Département d'Ille-et-Vilaine
ZAC MULTISITE COMMUNE DE SAINT-GREGOIRE

ENQUETE PUBLIQUE UNIQUE

**à la déclaration d'utilité publique (DUP) et à l'autorisation
environnementale du projet d'aménagement de la ZAC multisite
porté par la commune de Saint-Grégoire**

**Document 1 : Rapport de l'enquête unique DUP et autorisation
environnementale**

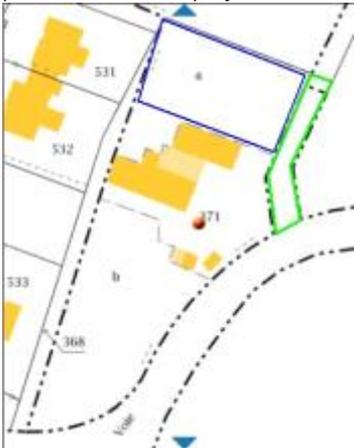
Ils formulent les demandes suivantes :

1- remplacement des collectifs situés entre le lieu-dit L'Épine et les Hayes Besnard (mentionnés sur l'extrait ci-dessous de la carte page 8 sur 501 de la pièce 5 de l'enquête publique ; cf. encadré orange) pour laisser place à des « MAISONS DE VILLE » (comme indiqué dans l'encadré vert et dans la légende de l'extrait de la carte page 458 sur 501). Ce remplacement par des maisons de ville mettrait alors le projet en conformité avec ce qui apparaît sur la carte « Scénario d'aménagement retenu » mentionnée en page 458 sur 501 de la pièce 5.

2- disparition du collectif identifié dans l'encadré ci-dessous (en orange) pour laisser la place à de la maison d'habitation en R+1 ou du collectif en R+1 sans vis-à-vis sur la propriété du lieu-dit l'épine et ceci conformément à la carte « Scénario d'aménagement retenu » mentionnée en page 458 sur 501 de la pièce 5 où n'apparaît pas de collectif dans l'encadré vert.

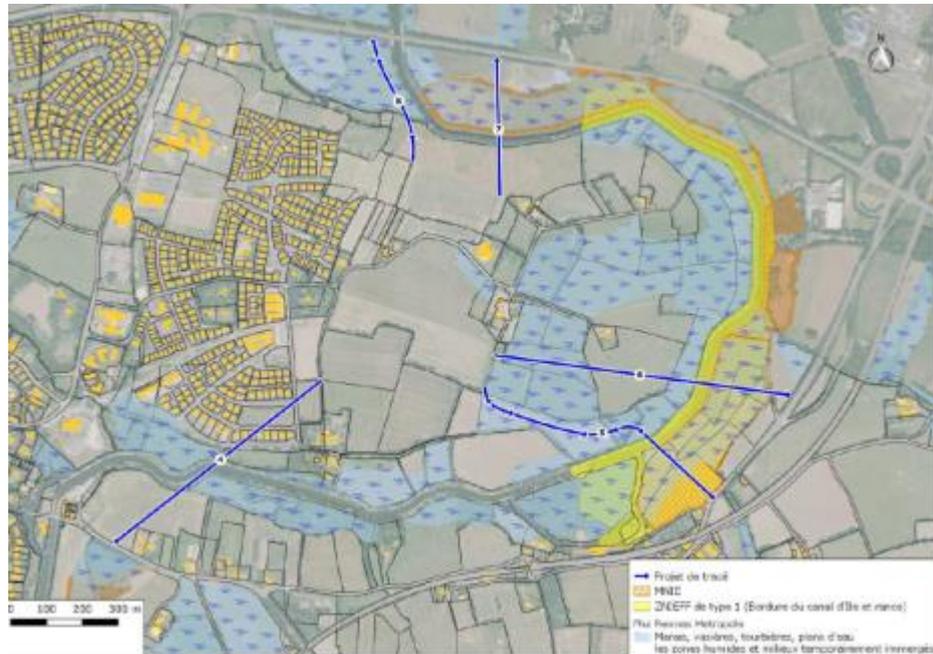
Elle demande ensuite pourquoi une option qu'elle trace, dans le schéma ci-après) en surimpression (trait noir) sur la figure 274 de l'étude n'a pas été étudié malgré la potentialité d'impacts environnementaux moindres. Elle en fait la proposition.

Les arguments avancés en support sont, en référence au SCoT, que : « Situées plus à l'ouest, ces infrastructures traverseraient des milieux naturels un peu moins connectés entre eux. Enfin, ce secteur se trouve dans le périmètre du "champ urbain" identifié dans le DOO du SCoT pour la

qualité de ses paysages et de son environnement naturel. Faire passer la route plus à l'ouest permettrait d'éviter cette zone importante pour les urbains. Cependant, le « motif d'intérêt public majeur » concernant ce projet reste douteux et peu justifié. »

Extraits du mémoire en réponse

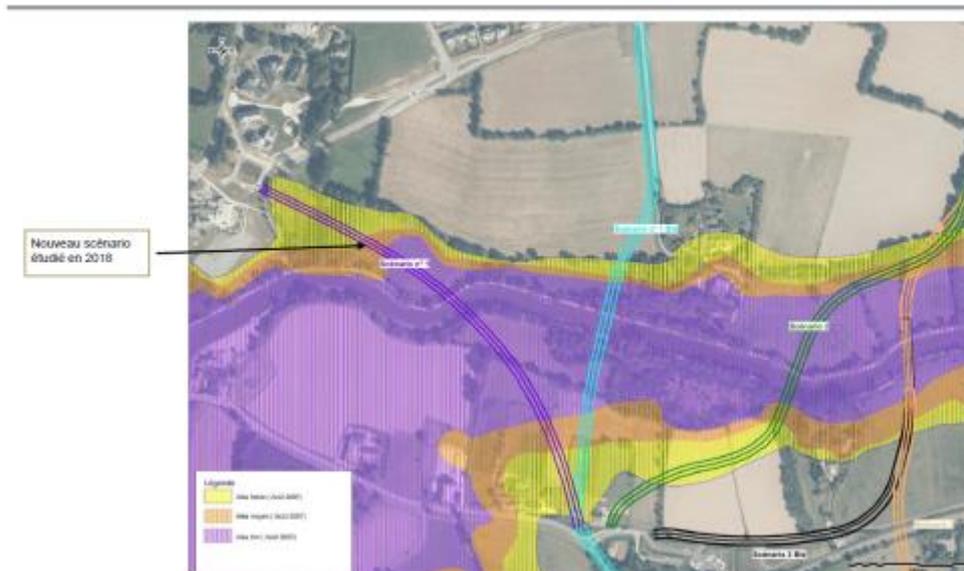
- "...le tracé choisi est celui qui traverse la plus faible surface de zone humide et traverse également le moins de surface à enjeux naturels." (Pièce 2, page 41/68)
- On peut douter de la sincérité du tableau 1 (Pièce 2, page 38/68). Tracé 3 bis ayant obtenu la meilleure note de l'objectif atteint et fonctionnalités optimales.

. inviter les habitants de Kerfleury, Maison Blanche, Bas Charbonnière, les Fries à emprunter ce tracé pour se rendre aux écoles, aux centres sportifs, à la piscine me paraît quelque peu déplacé. (Pièce 2, page 30/68). En effet, le trajet le plus court est bien celui qui passe par le 1A-1B (700 mètres en moins...)

Extraits du mémoire en réponse : les scénarios réévalués suite aux observations du public figurent au §2.4.1 du mémoire»

Remarques de la commissaire enquêteur : la remarque du déposant porte sur la figure 18 de la p. 35 de la pièce 2 (« Etude des différents tracés en fonction des enjeux écologiques du territoire »). Le scénario 1 pris en compte y est bien indiqué comme étant celui qui « était initialement prévu lors de la création de la ZAC du Champ Daguet ».

Figure 21 : comparaison dans la zone Canal/chemin de la Saudrais de l'ancien PLU de la commune et du PLUi qui le remplace.

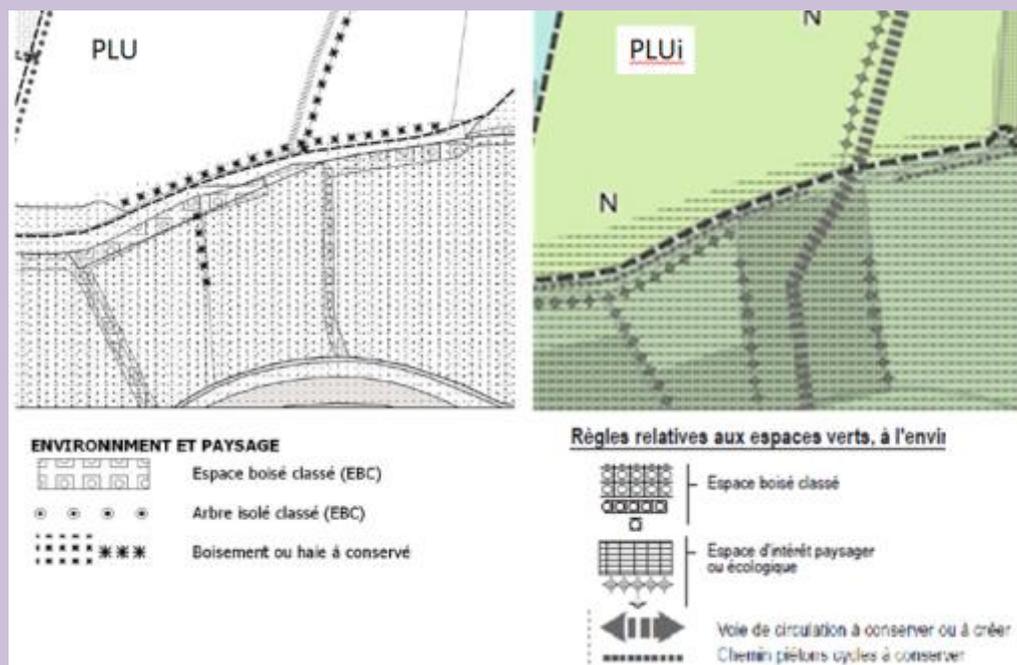
A noter que la haie plus au nord qui devra être aussi traversée par la voirie a également vu sa protection annulée à l'endroit du passage projeté. A noter aussi que les boisements en rive ne font l'objet d'aucun classement mais que certains de leurs arbres devront également être abattus.

On trouve aussi dans un mémoire en réponse aux avis formulés sur ce projet de mise en compatibilité (p.8/38) un paragraphe intitulé : « *Concernant la destruction de la haie classée sur environ 27 ml et la détérioration des haies adjacentes* ».

Donc les 27 ml ne représentent que la portion de haie qui était anciennement en espace boisé classé et qu'il était demandé de déclasser dans le PLU. La voirie de franchissement traverserait en réalité 4 rangées d'arbres. Compte tenu des évolutions de classement introduites via le PLUi, les destructions occasionnées ne nécessitent même plus de compensation. A noter également que l'interruption du chemin piétonnier de la Saudrais au passage de la voie est actée dans le PLUi.

Figure 25 : nouvelles mesures de compensation proposées (extrait de la figure 2 du mémoire en réponse)

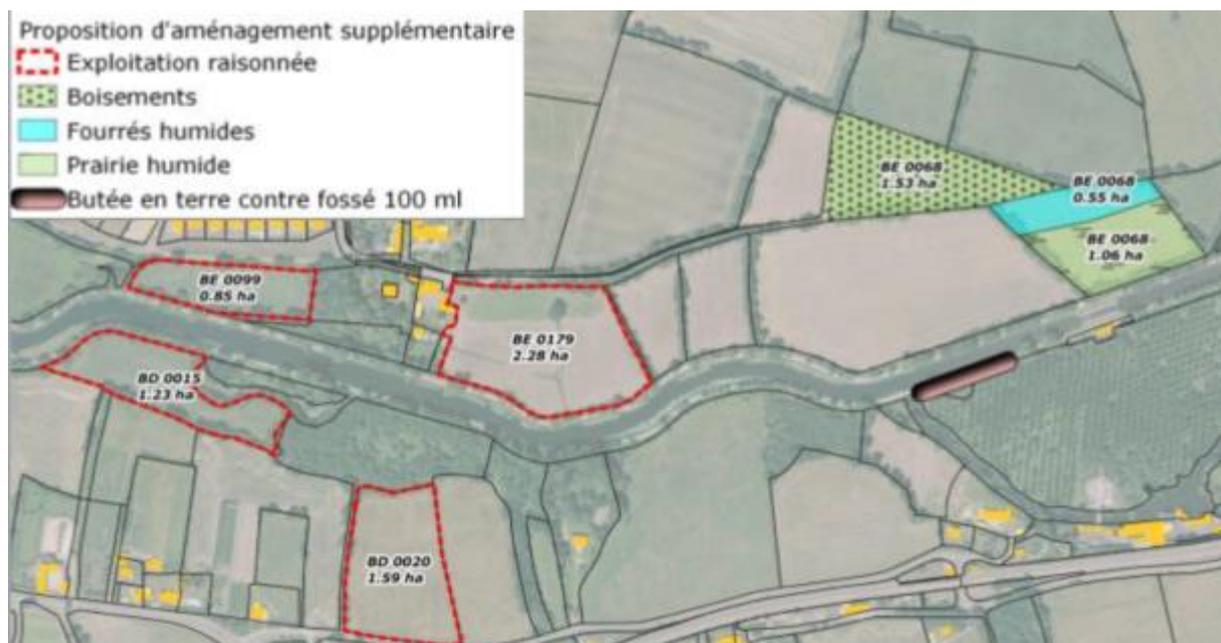
La commune prend acte dans son mémoire en réponse des points faibles des mesures compensatoires figurant dans le dossier au regard en particulier du traitement des zones humides, des boisements et de la réutilisation faite de la parcelle BE69 déjà gagée pour le projet TUBA. Elle propose une large série de nouvelles mesures. Celles-ci concernent en particulier les parcelles visualisées dans le schéma ci-après :

Le mémoire indique en particulier :

Figure 26 : haies envisagées pour les ORE (source mémoire en réponse, en vert les haies à « préserver », en blanc les haies à « renforcer »)

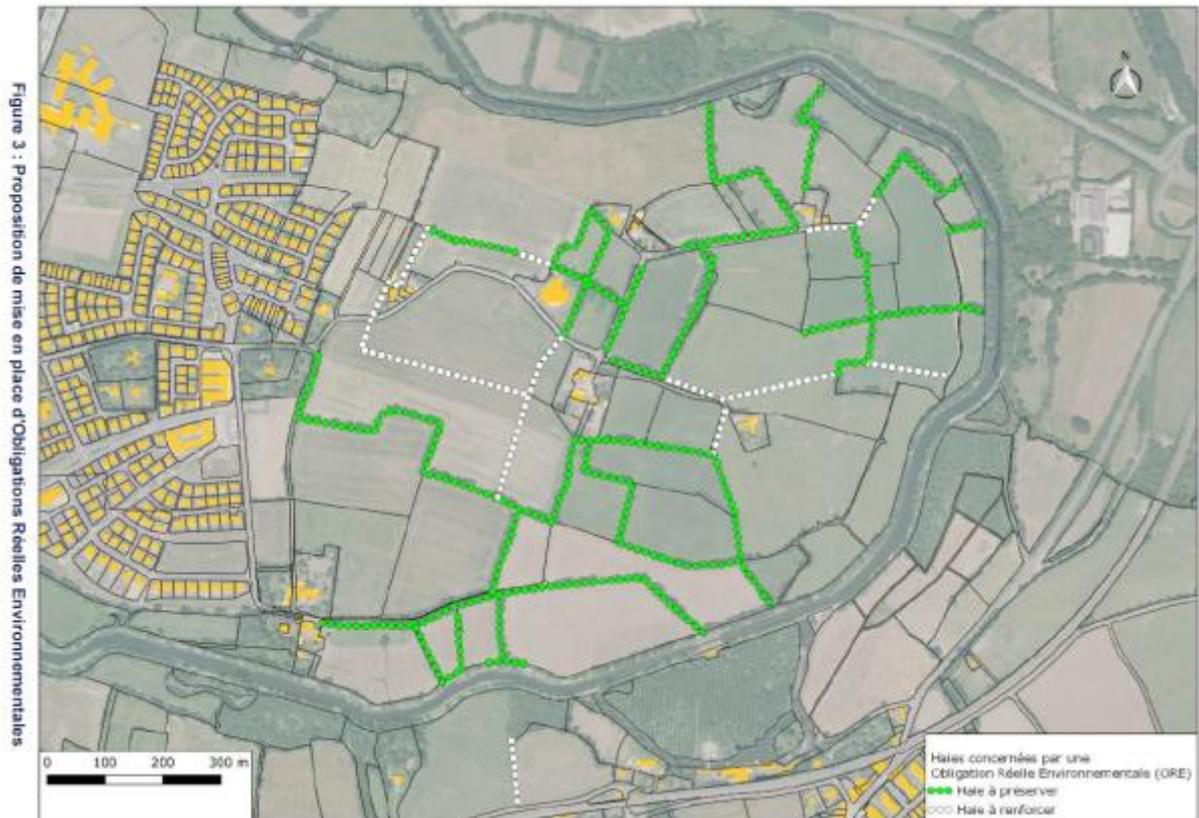
La cartographie suivante présente une prospection des haies où il serait opportun de mettre en place des ORE sur une durée de 30 ans (similaire à la durée des suivis environnementaux en phase d'exploitation). Le choix de ces haies réside sur leur entremêlement formant un réseau vert (corridors) reliant la ZNIEFF à l'est au système de haies urbaines du Bout du Monde ainsi qu'au nord et sud du canal d'Ille-et-Rance. Sur la cartographie suivante on observe 2 types de linéaires (verts et blancs). Les « haies à préserver » (en vert sur le plan) sont des haies existantes actuellement qui sont jugées denses (les arbres sont peu écartés les uns des autres). Les ORE permettront de conserver en l'état ces haies. Lors de l'établissement de ces ORE, le maître d'ouvrage effectuera un diagnostic plus complet de ces haies (présence de telle strate, espèces, gestion) afin de garantir leur pérennité. Les « haies à renforcer » (en blanc sur le plan) sont des haies très peu denses (linéaire d'arbres très espacés les uns des autres) voire non existantes. Les ORE permettront d'établir un programme de renforcement ou de plantation à réaliser avec le propriétaire parcellaire. Une fois tous les 8 ans, un inventaire de ces haies sera effectué pour s'assurer de la bonne conservation et gestion de ces systèmes arborés. Ces nouvelles propositions permettront également aux espèces actuellement présentes sur le secteur du Bout du Monde de retrouver des lieux de vie sur des parcelles qui sont actuellement soumises à une forte pression anthropique (culture, fourrage, passages, exposition au bruit). **La commune s'engage à échanger avec les différents propriétaires fonciers attenants aux « parcelles sur la possibilité de mettre en place des ORE. »**

Remarques de la commissaire enquêteuse :
